ПАСПОРТ ДОСТУПНОСТИ № 5
объекта социальной инфраструктуры (ОСИ)
***Сборно-разборный модуль «Проектировочно-
производственный корпус ДИТЦ»***

**АКТ ОБСЛЕДОВАНИЯ
объекта социальной инфраструктуры
К ПАСПОРТУ ДОСТУПНОСТИ ОСИ
№ 5**

Сборно-разборный модуль «Проектировочно-производственный корпус ДИТЦ», г.
Владивосток, ул. Артековская, д. 10

Фото 3.8

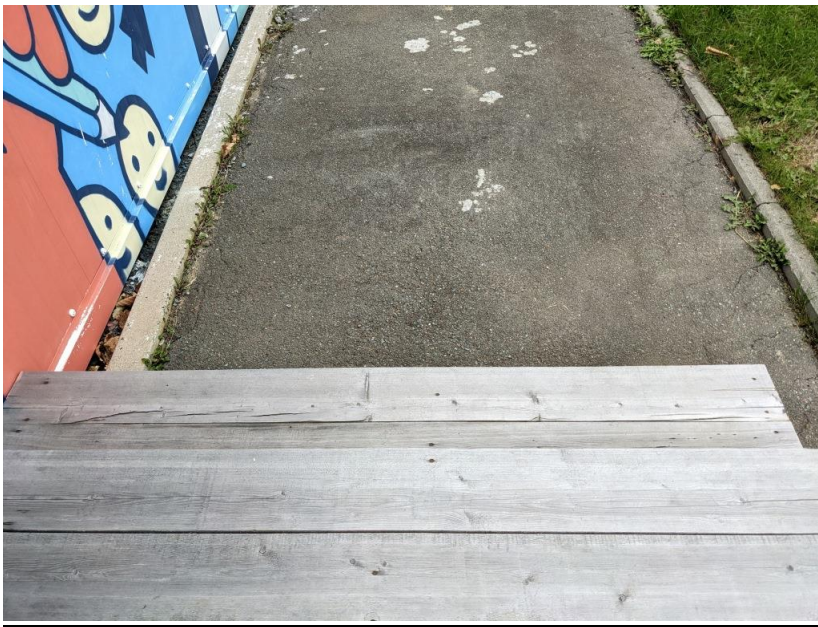
3.4	Лифт пассажирский (или подъемник)	нет		-	-	-	-	-
3.5	Дверь	нет						
3.6	Пути эвакуации (в т.ч. зоны безопасности)	есть	3.6-3.8	6.2.4	Высота порога эвакуационной двери более 0,014 м (0,075 м).	К	Устранить порог эвакуационной двери, занизить до высоты не более 0,014 м или обустроить пороговый пандус.	Текущий ремонт

6.4.2	Ручка эвакуационной двери расположена на высоте более 1,1 м (1,16 м).	К	Обустроить ручку эвакуационной двери на высоте в пределах 0,85-1,1 м.	Текущий ремонт

6.2.29	Лестница на пути эвакуации не обозначена контрастно.	С	Обозначить проступи краевых ступеней лестницы, расположенной на эвакуационном выходе, яркой контрастной маркировкой с шириной контрастной	Текущий ремонт

Лестница на эвакуационном выходе не дублируется пандусом.	К,О	полосы в пределах 0,08-0,1 м. Приобрести инвентарный телескопический пандус.	Индивидуальное решение с ТСП
	ОБЩИЕ требования к зоне	Выделен наиболее рациональный (короткий и удобный) путь к зоне целевого назначения, выключатели и розетки - на высоте 0,8 м от уровня пола, наличие зоны отдыха на каждом доступном МГН этаже (в том числе и для инвалидов на креслах-колясках) на 2 - 3 места, наличие визуальной и тактильной предупредительной информации о препятствии перед дверными проемами и входами на лестницы, наличие информации о схеме движения инвалидов по зданию, наличие обозначающих маршрут движения знаков.

Устранить порог эвакуационной двери, занизить до высоты не более 0,014 м или обустроить пороговый пандус. Обустроить ручку эвакуационной двери на высоте в пределах 0,85-1,1 м. Обозначить проступи краевых ступеней лестницы, расположенной на эвакуационном выходе, яркой контрастной маркировкой с шириной контрастной полосы в пределах 0,08-0,1 м. Приобрести инвентарный телескопический пандус.

Фото 5.6

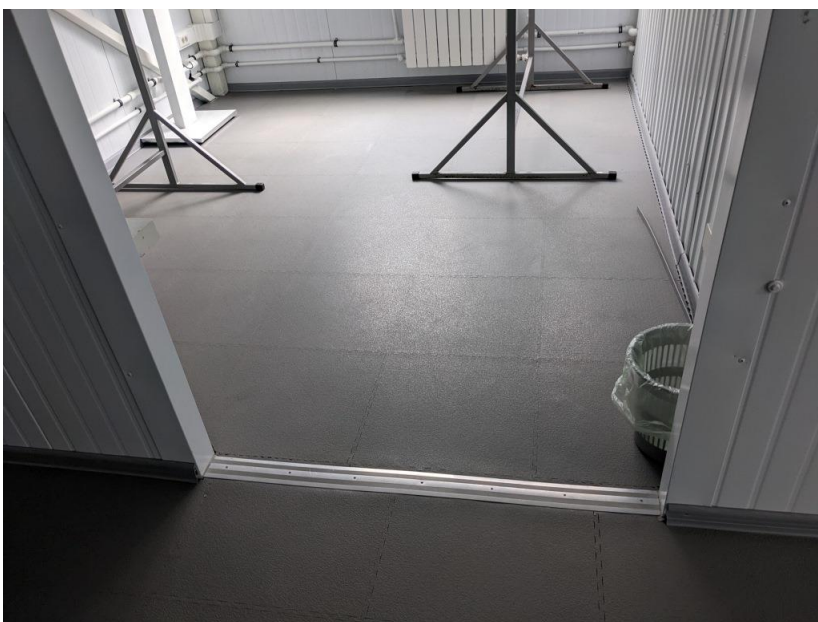
5.1	Туалетные комнаты	есть	5.1-5.5	6.2.4	Ширина дверного проема в универсальную туалетную комнату в свету менее 0,9 м (0,81 м).	К	Увеличить ширину дверного проема в универсальную туалетную комнату в свету до не менее 0,9 м. До этого времени приобрести сменное кресло-коляску для узких дверных проемов.	Капитальный ремонт, индивидуальное решение с ТСР

6.2.4	Высота порога двери в универсальную туалетную комнату более 0,014 м (0,024 м).	К	По согласованию с общественной организацией инвалидов допускается оставить в варианте исполнения.	-

6.3.3	Универсальная туалетная комната не оборудована держателем для костылей.	С,О	Обустроить в универсальной туалетной комнате держатель для костылей.	Текущий ремонт

6.3.6	Универсальная туалетная комната не оборудована системой тревожной сигнализации или системой двухсторонней громкоговорящей связи.	К,О,С, Г,У	Обустроить в универсальной туалетной комнате систему тревожной сигнализации или систему двухсторонней громкоговорящей связи.	Текущий ремонт

6.3.3	Сидение унитаза в универсальной туалетной комнате расположено на высоте менее 0,45 м (0,427 м).	О	Установить в универсальной туалетной комнате унитаз с высотой сидения 0,45-0,5 м или приобрести специальную съемную насадку-сидение.	Текущий ремонт
